CREGY-LES-MEAUX

Plan Local d'Urbanisme communal

Orientations d'Aménagement et de Programmation – amendements proposés pour l'approbation

Dossier 12117711
12/06/2019

Commune de Crégy-lès-Meaux
Plan Local d'Urbanisme
Orientations d'Aménagement et de Programmation
Secteur UAb et zone UD

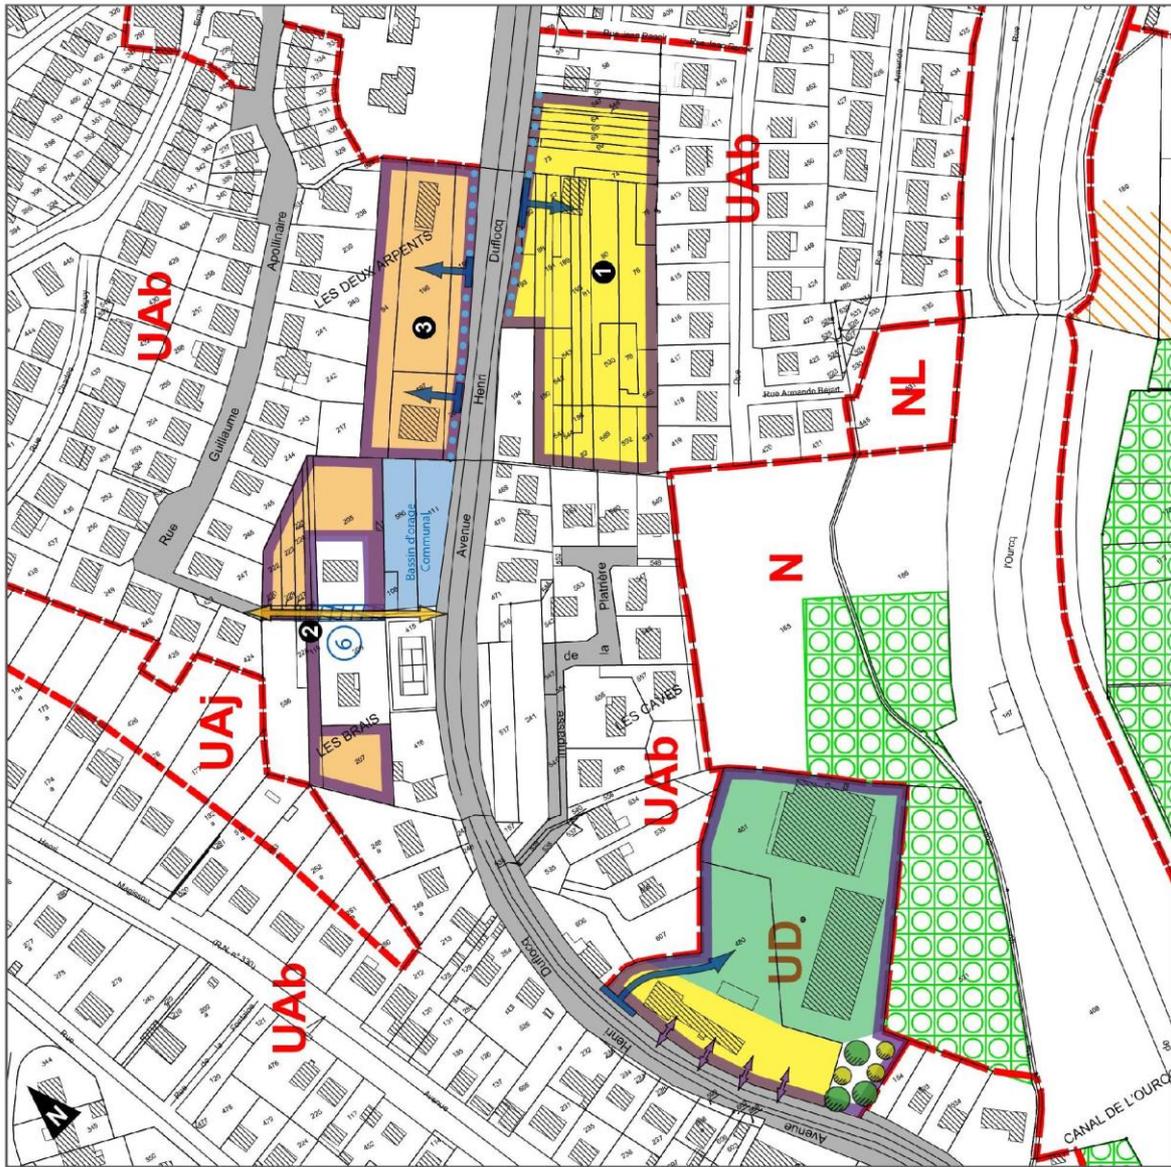
~~Deux places de stationnement visiteur par logement créé ou par lot libre à bâtir devront être aménagées dans les espaces communs. Elles seront disposées soit dans les profils de voirie et/ou sous forme de parking de surface en fonction de la configuration de la zone.~~

~~Pour le secteur n°3 : Une place de stationnement visiteur par tranche de 5 logements créés ou par lot libre à bâtir devront être aménagées dans les espaces communs. Elles seront disposées soit dans les profils de voirie et/ou sous forme de parking de surface en fonction de la configuration de la zone.~~

Sauf impossibilité technique liée à l'accessibilité aux personnes à mobilité réduite, les surfaces dédiées aux parkings de surface devront être aménagées avec des matériaux perméables de telle sorte que les eaux de pluie puissent s'infiltrer.

Commune de Crégy-les-Meaux
 Plan Local d'Urbanisme
Orientations d'Aménagement et de Programmation
Secteur UA A et UAB

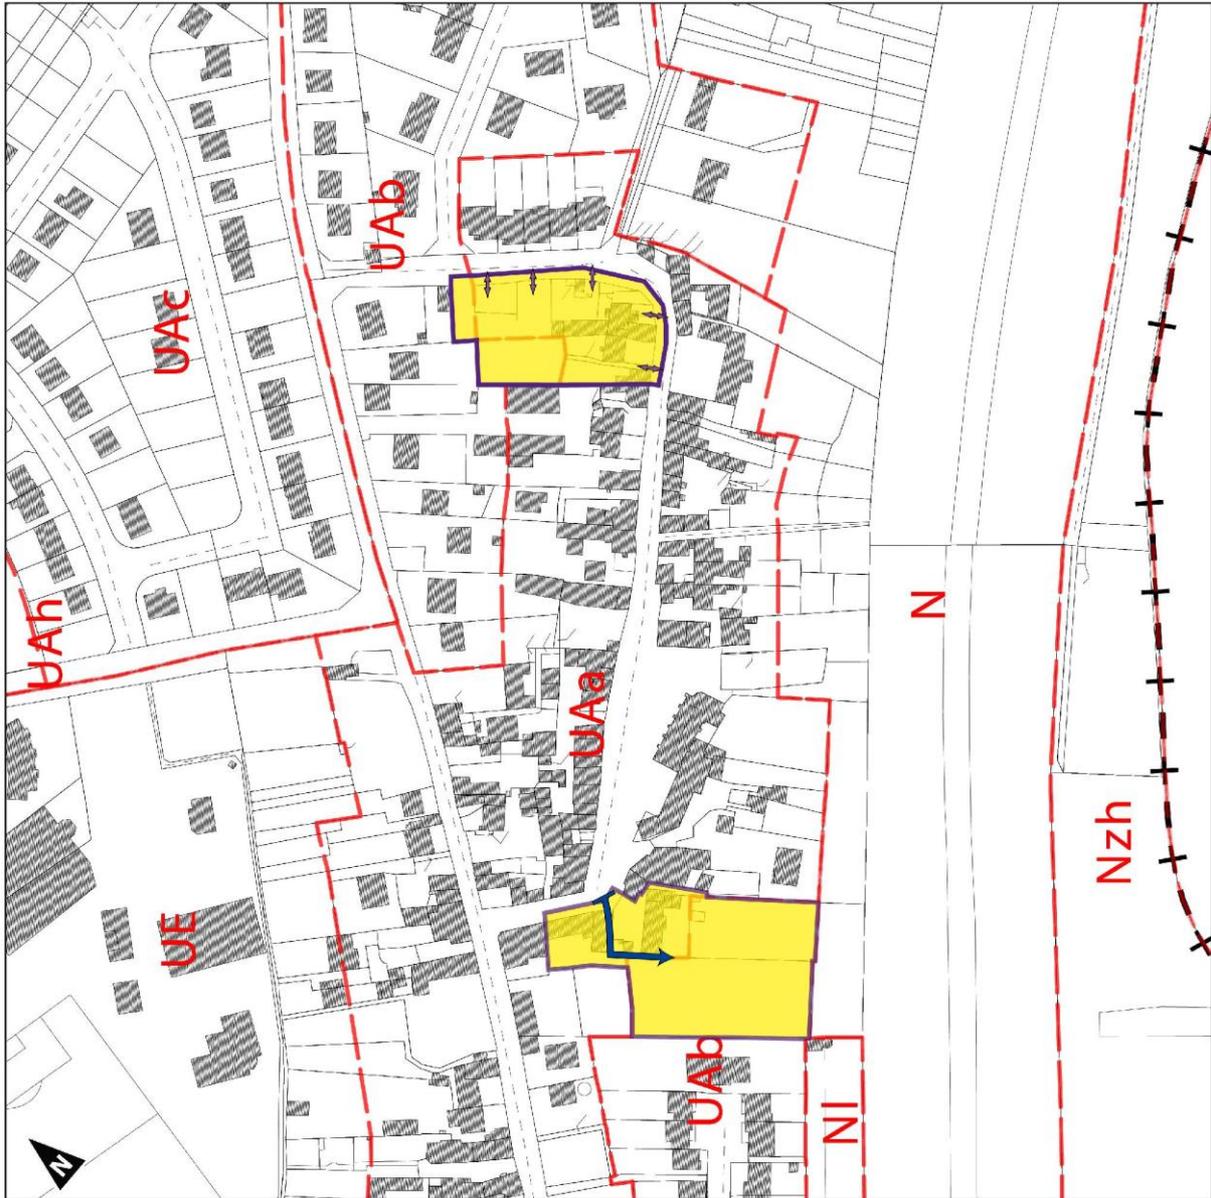
~~Deux places de stationnement visiteur par logement créé ou par lot libre à bâtir devront être aménagées dans les espaces communs. Elles seront disposées soit dans les profils de voirie et/ou sous forme de parking de surface en fonction de la configuration de la zone.~~

Sauf impossibilité technique liée à l'accessibilité aux personnes à mobilité réduite, les surfaces dédiées aux parkings de surface devront être aménagées avec des matériaux perméables de telle sorte que les eaux de pluie puissent s'infiltrer.

~~4. — La zone 1 AU~~

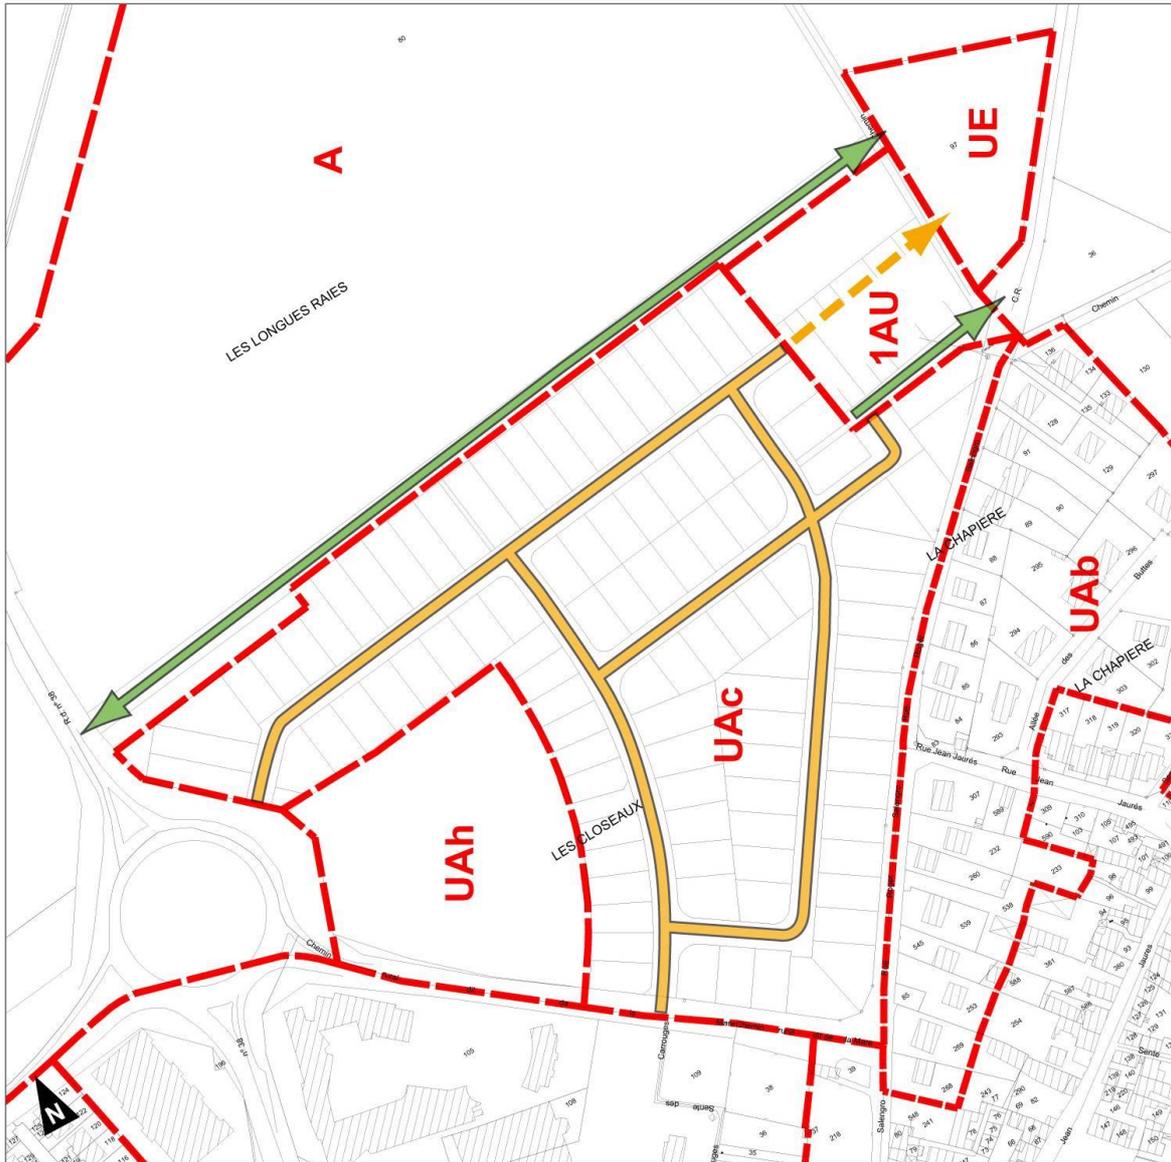
~~L'aménagement de la zone 1 AU s'inscrit dans la continuité de l'aménagement des Closeaux. Les prescriptions sont à ce titre relativement modestes en imposant simplement le prolongement des voies et réseaux existants tout comme la connexion des circulations douces et agricoles.~~

~~La densité minimale de logements à construire sera de 25 logements à l'hectare.~~
